**Conseil économique et social**

Commission économique pour l'Europe**Comité des transports intérieurs****Forum mondial de l'harmonisation des Règlements
concernant les véhicules****Groupe de travail de l'éclairage et de la signalisation lumineuse****Soixante-quinzième session**

**Simplification des Règlements concernant l'éclairage
et la signalisation lumineuse****Proposition de complément 12 à la version originale
du Règlement n° 99 (Sources lumineuses à décharge)****Communication du groupe de travail informel chargé
de la simplification des Règlements relatifs à l'éclairage
et à la signalisation lumineuse***

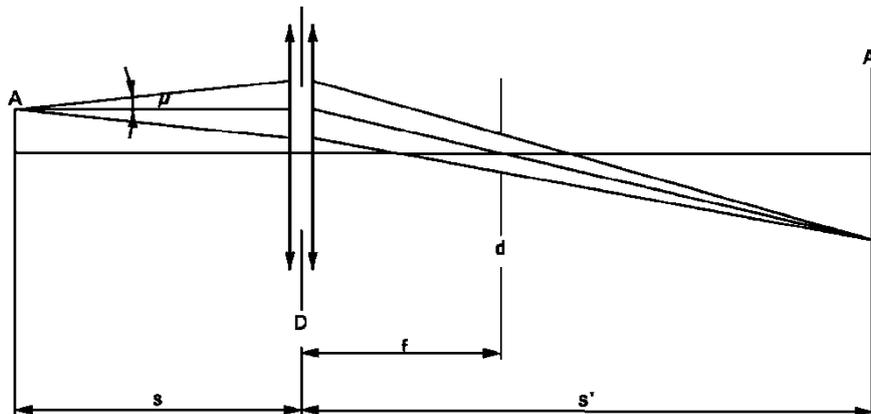
Paragraphe 10, supprimer la figure et modifier comme suit :

La couleur de la source lumineuse doit être mesurée sur une sphère d'intégration à l'aide d'un système de mesure indiquant les coordonnées chromatiques CEI de la lumière reçue avec un degré de résolution de $\pm 0,002$. ~~La figure ci après montre la zone de tolérance de couleur pour la lumière blanche et la zone de tolérance restreinte pour les sources lumineuses à décharge D1R, D1S, D2R, D2S, D3R, D3S, D4R, D4S, D5S, D6S et D8S.~~ ».
